川内1号機 緊急時対策棟接続工事設工認 説明事項リスト(耐震関係)

資料(3)

建屋の滑動に関する検討

第 2-2 図 建屋の滑動に対する概念図

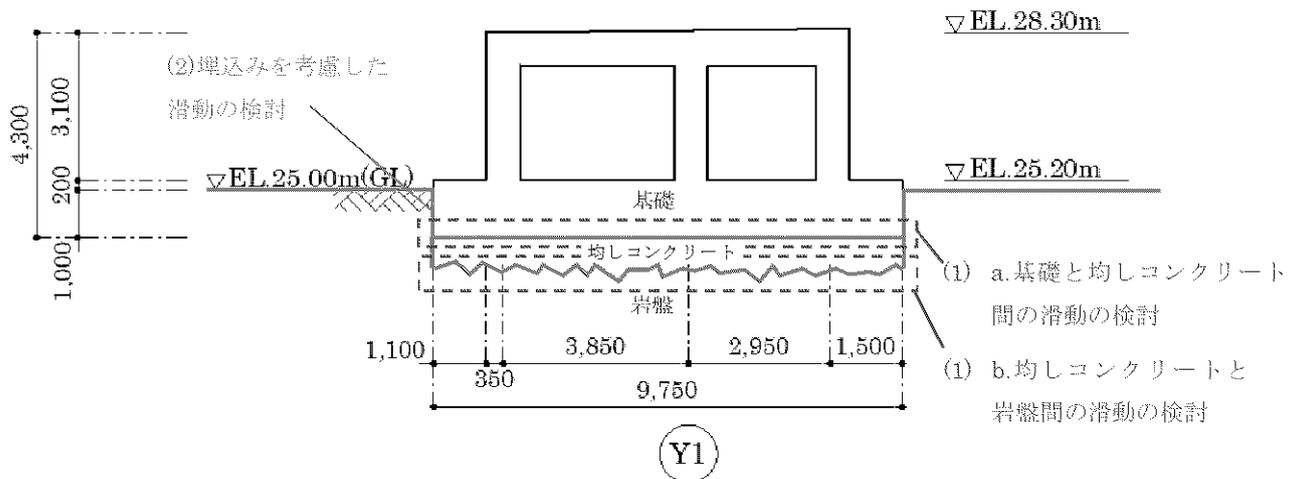
No.	対象資料	ページ	説明項目	説明内容
1	7.8ヒアリング資料1 No.3 滑動に関する検討	(1)-45	建屋の概念図において基礎と地盤の記載を充実化すること。	滑動に関する検討について、補足説明資料に示す。
2	7.8ヒアリング資料1 No.3 滑動に関する検討	(1)-47	Sd評価がないため建築基礎構造設計指針を用いず、JEAGを適用している旨を記載すること。また、上記指針について設置圧の評価に用いて、滑動の評価に用いないことがわかるように記載すること。	滑動に関する検討について、補足説明資料に示す。
3	7.8ヒアリング資料1 No.3 滑動に関する検討	(1)-42～ 51	滑動参考資料を整理し構成を再考すること。	滑動に関する検討について、補足説明資料に示す。
4	7.8ヒアリング資料1 No.3 滑動に関する検討	(1)-42～ 51	岩盤清掃状況、均しコンについてわかる写真又はポンチ絵を追加すること。	滑動に関する検討について、補足説明資料に示す。
5	7.8ヒアリング資料1 No.3 滑動に関する検討	(1)-48	岩盤、均しコン、基礎の関係性がわかるように図示すること。	滑動に関する検討について、補足説明資料に示す。
6	7.8ヒアリング資料1 No.3 滑動に関する検討	(1)-42～ 51	基礎底面のみによる滑動ということは均しコンクリートと基礎版の界面ではないとわかるように記載を充実化させること。	滑動に関する検討について、補足説明資料に示す。
7	7.8ヒアリング資料1 No.3 滑動に関する検討	(1)-42～ 51	JNESの文献で均しコンと基礎の滑動を検討すること。	滑動に関する検討について、補足説明資料に示す。
8	7.8ヒアリング資料1 No.3 滑動に関する検討	(1)-48	滑動についてフロー図を改めて見直すこと。	滑動に関する検討について、補足説明資料に示す。
9	7.8ヒアリング資料2 No.4 緊急時対策棟(指揮所)の遮へい 体の撤去方法と耐震評価への影 響について	(2)-5～7	遮蔽体について、応力解析ではなく、地震応答解析の結果より影響評価している旨を追記すること。	遮蔽体について、応力解析ではなく、地震応答解析にて評価している旨を追記した。詳細は別紙に示す。

本資料では、連絡通路について滑動抵抗力を算定し、建屋の基礎底面に作用する水平地震力と滑動抵抗力とを比較することによって、滑動の検討を行う。添付資料 9-13-1「緊急時対策棟（連絡通路）の地震応答解析」に示す地震応答解析モデルにおいて、保守的に建屋の埋込みによる効果を考慮していないことから、「(1) 基礎底面のみによる滑動の検討」を行う。

ここで、連絡通路は、岩盤上に均しコンクリートを介して設置されるため、基礎と均しコンクリート間及び均しコンクリートと岩盤間のそれぞれについて、滑動の検討を行う。

第 2-1 図 水平方向の地震動による壁の時刻歴縁応力度

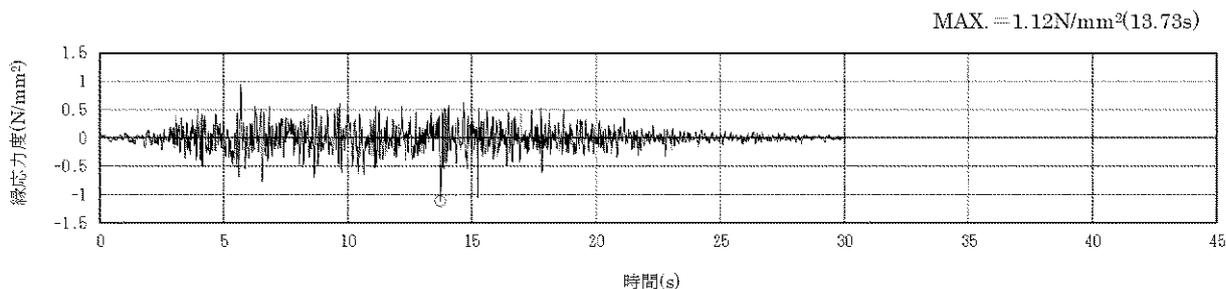
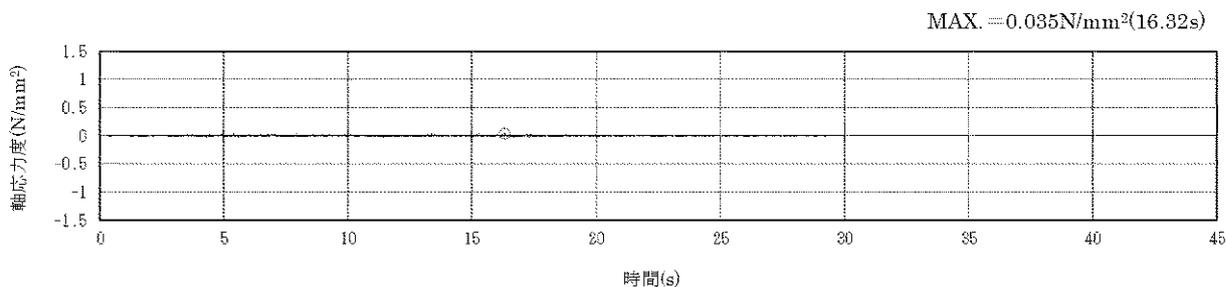
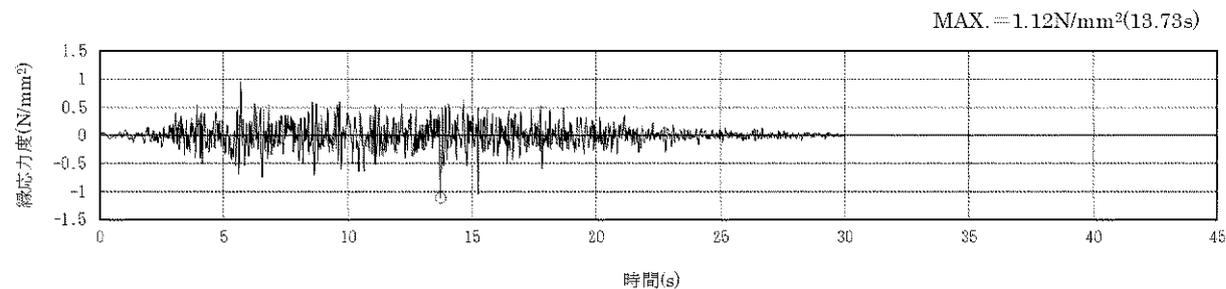
No.	対象資料	ページ	説明項目	説明内容
12	7.8ヒアリング資料1 No.2 地盤の支持性能に係る基本方針 に関する補足説明資料	(1)-26~ 41	既工認を呼び込むことについて、記載を充実化すること。	既工認の呼び込みについて記載を充実化し、補足説明資料に示す。
13	7.8ヒアリング資料2 No.16 建物・構築物の耐震評価におけ る組合せ係数法の適用	(2)-25~42	組み合わせ係数法について、時刻歴の鉛直、水平の最大値同士が 重ならないことを 図示すること。	組み合わせ係数法について、時刻歴の鉛直、水平の最大値同士が重ならな いことを 別紙にて示す。

第 2-1 図より、水平方向の地震動による壁の縁応力度の最大値は、 1.12N/mm^2 であり、13.73 秒に発生している。第 2-2 図より、鉛直方向の地震動による壁の軸応力度の最大値は、 0.035N/mm^2 であり、16.32 秒に発生している。以上の結果より、水平方向の地震力による壁の時刻歴縁応力度と鉛直方向の地震力による壁の時刻歴軸応力度が最大となる時刻には 2.59 秒の差があるため、水平地震荷重及び鉛直地震荷重の最大値が同時に作用しないことが確認できる。

また、第 2-3 図より水平方向の地震力による壁の時刻歴縁応力度と鉛直方向の地震力による壁の時刻歴軸応力度を時々刻々重ね合わせた場合の壁の縁応力度の最大値は、 1.12N/mm^2 である。一方、組合せ係数法による壁の縁応力度は、（水平方向の地震動による壁の縁応力度の最大値） $\times 1.0$ + （鉛直方向の地震動による壁の軸応力度の最大値） $\times 0.4$ であるから、以下のように計算される。
